リタール製品 仕様変更のお知らせ

対象製品	TS8 リアパネル取付金具および TS8 リアパネル
変更時期	2014年3月1日以降、随時変更
変更理由	リアパネル取付作業の作業性向上
変更内容	取付金具の形状変更、及びリアパネルの留め穴位置変更

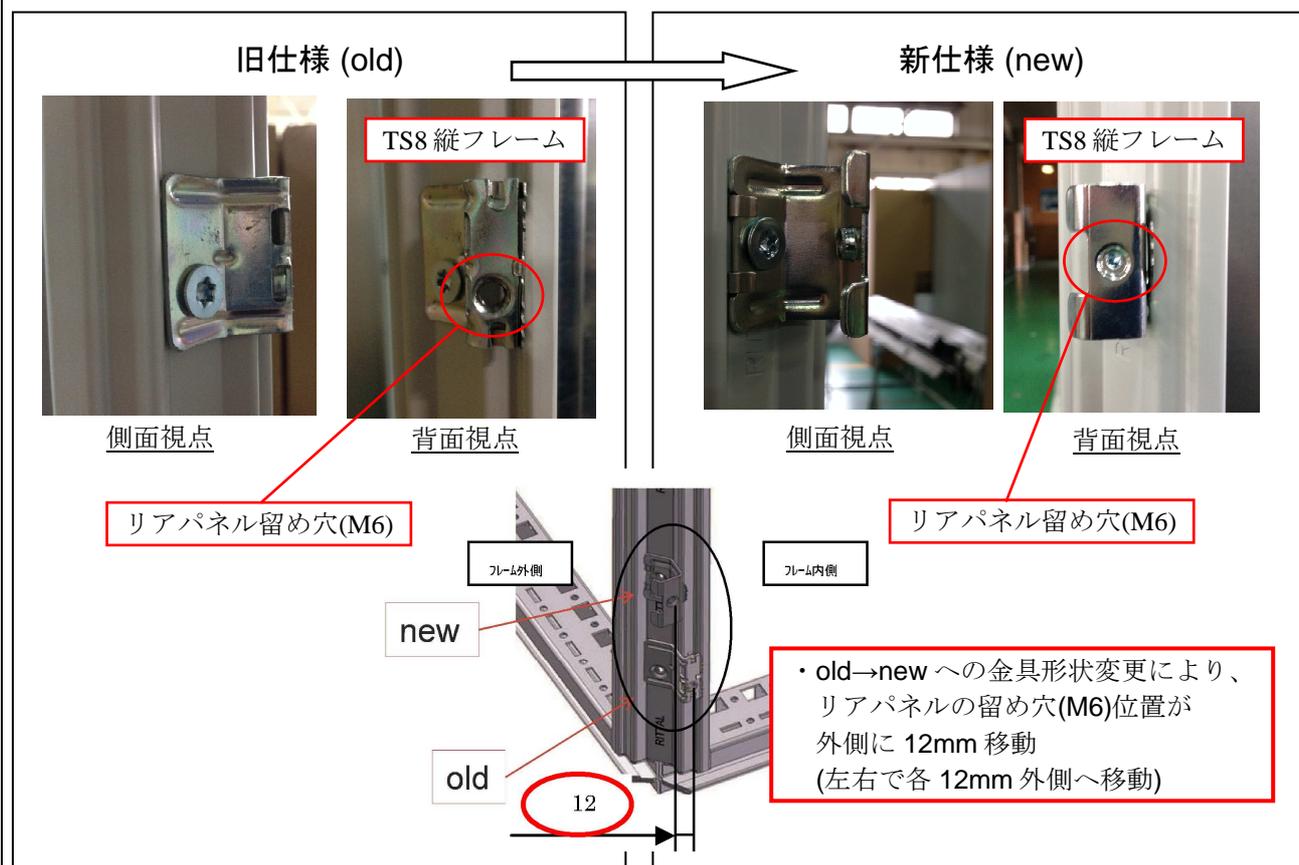
2) TS8 リアパネルの変更
(上記 1) の変更に伴い)

新リアパネル取付金具には新リアパネルのみ取付可能です。
(新旧の互換性はございません。)
